工程指示 / 要求簡箋(E.I.)

工程指示編號：EI / 0007 / 18

工程名稱：觀塘裕民坊

工程項目：幕牆 防水片、批盪角、室內~~正~~拆圖注意事項

4  
5004 TYPICAL MULLION DETAIL  
CURTAIN WALL

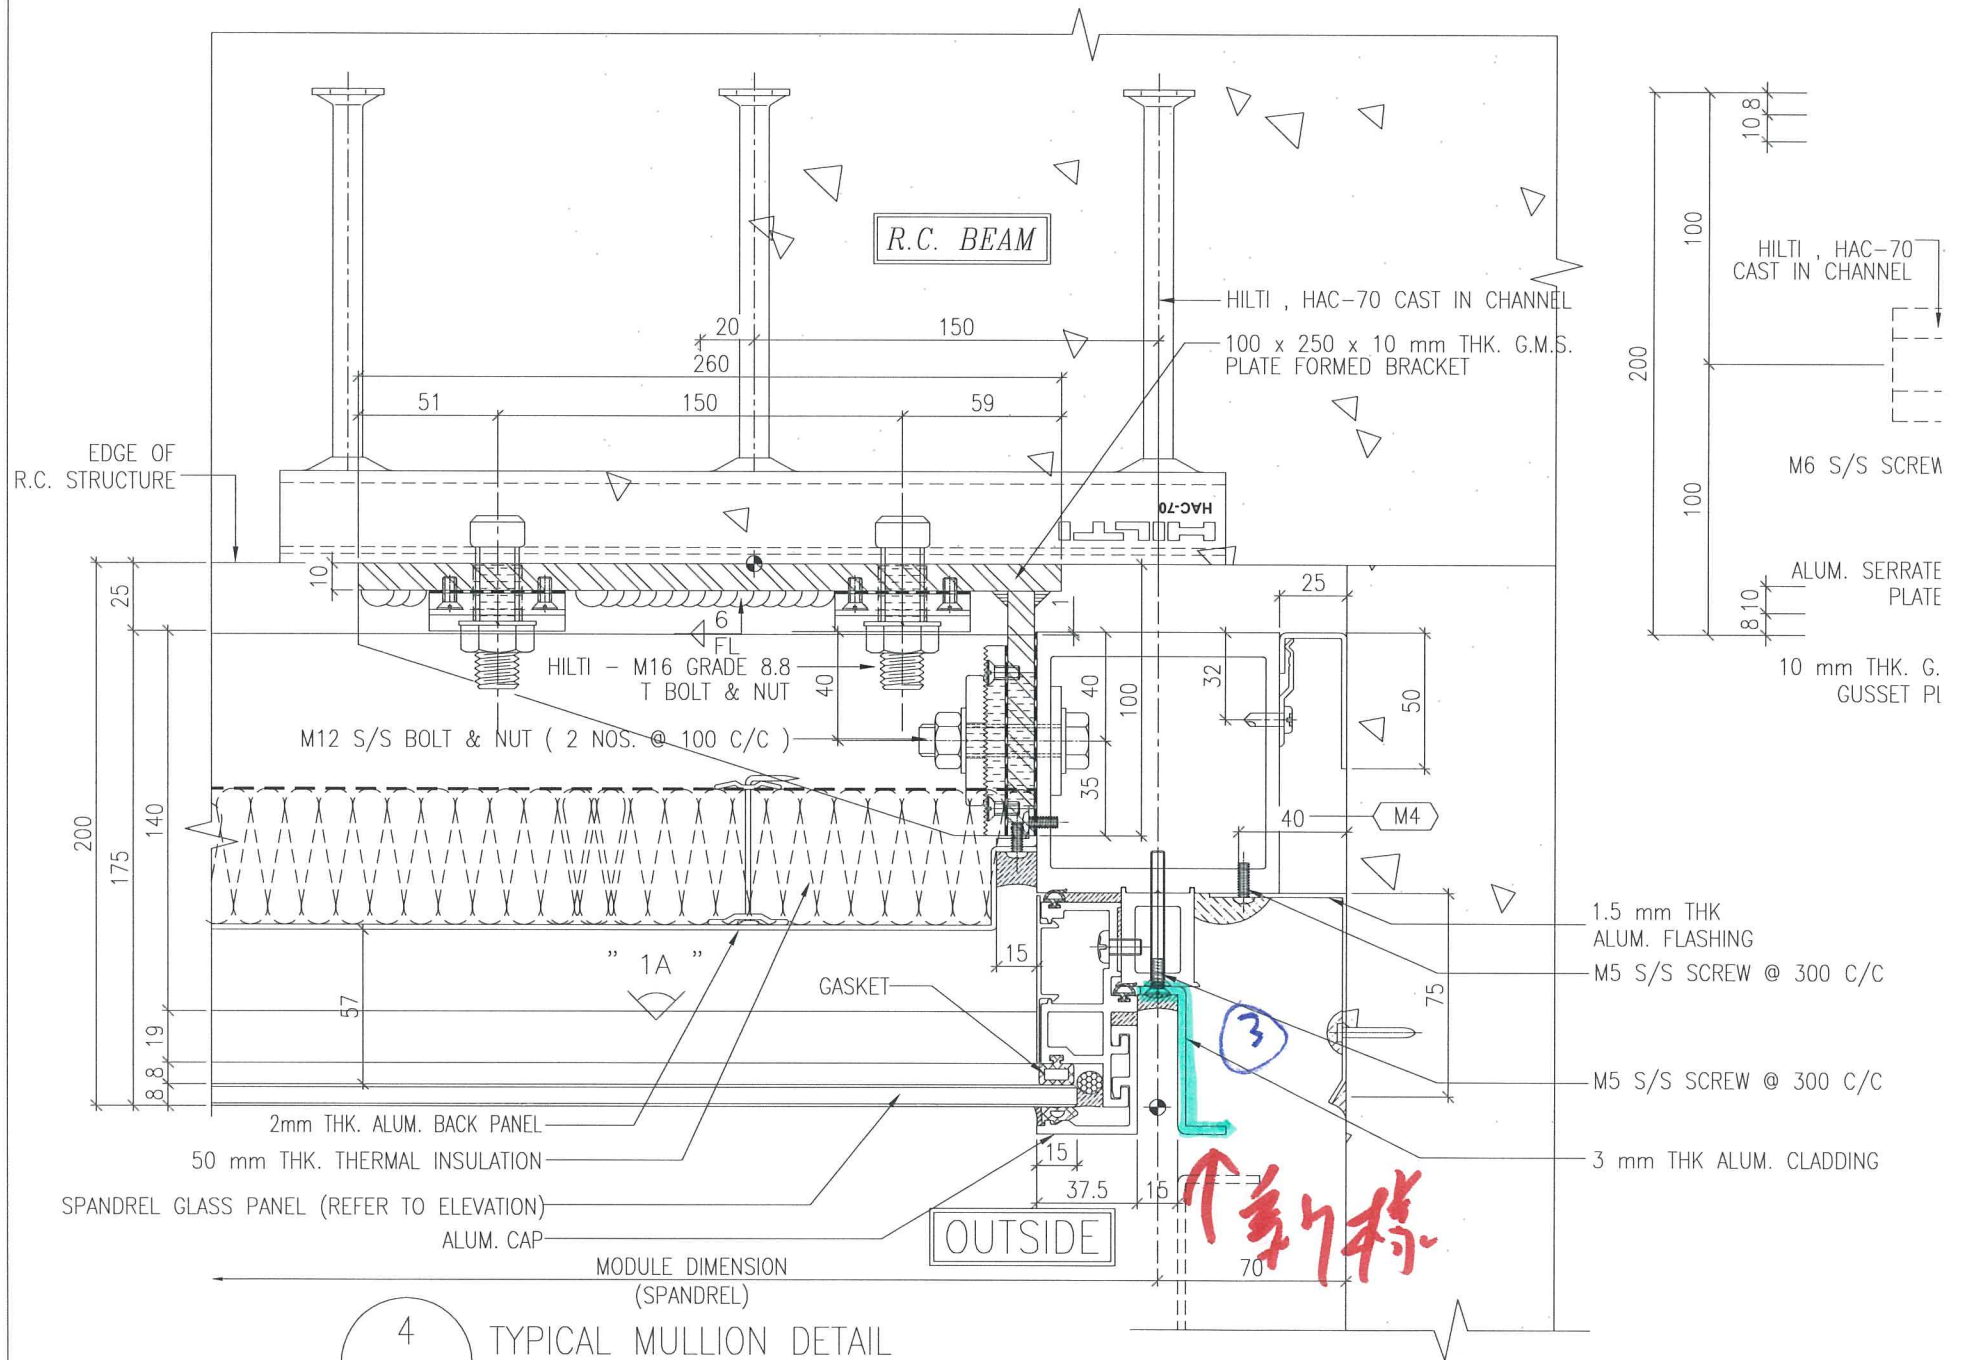
因應地盤現場石矢公差，防水片在圖紙的理論數上作出相應修改。請拆圖留意

A 版本: 1) 4/5004 牆邊防水片不用加長 30mm

2) 收口鋁板改樣

① 此防水片不粘長 30, 同 A 型範圍

② 此板 (M:11) 不到地盤 但不用安裝

③ 此铝板会致樣
